COMMISSION ROYALE DES MONUMENTS ET DES SITES
KONINKLIJKE COMMISSIE VOOR MONUMENTEN EN LANDSCHAPPEN

Objet : IXELLES. Rue Joseph Stallaert, 18 (arch. M. DE MAET, 1928)

Demande de permis d'urbanisme portant sur la mise en conformité des modifications volumétriques et architecturales, dont l'agrandissement de la lucarne et de la véranda, et le changement de couleur des châssis en façade avant.

Avis de la CRMS

Image 05 : coupe et élévation en situation de fait avec le dessin de la situation de droit en vert

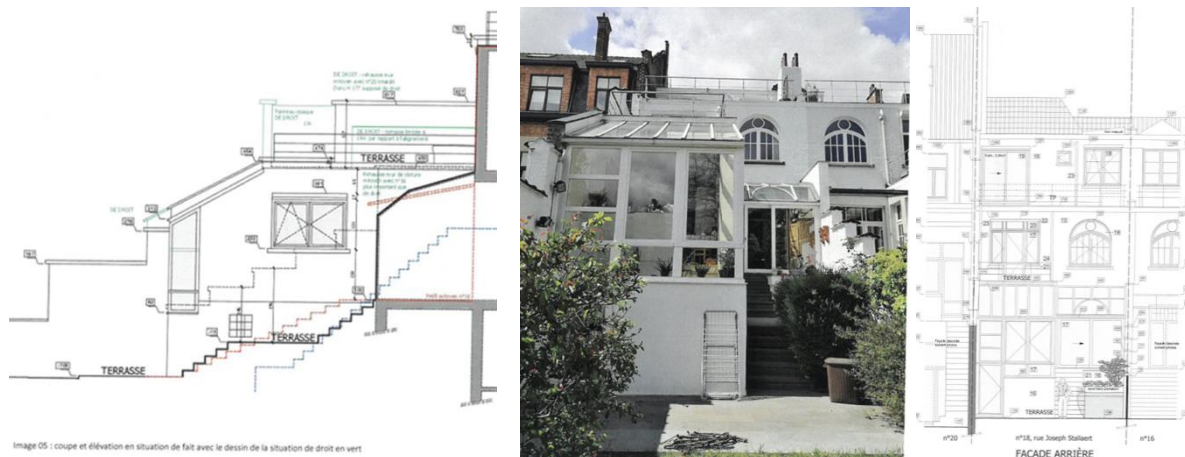
- l'extension latérale de la lucarne en toiture arrière : la lucarne en façade arrière correspond plutôt à un volume de toiture droit associé à une toiture plate revêtue d'un plancher en bois exotique pour constituer une terrasse. Le volume de toiture intègre deux grandes menuiseries, notamment une porte-fenêtre ;

La CRMS émet un avis favorable concernant les demandes suivantes : le renouvellement du châssis de la lucarne en façade avant, la régularisation de l'extension latérale de la lucarne en toiture arrière et de la forme du toit, le changement d'utilisation du grenier en chambres, la modification de l'escalier menant au jardin, celle des murs de clôtures mitoyens arrière et les vérandas en façade arrière.
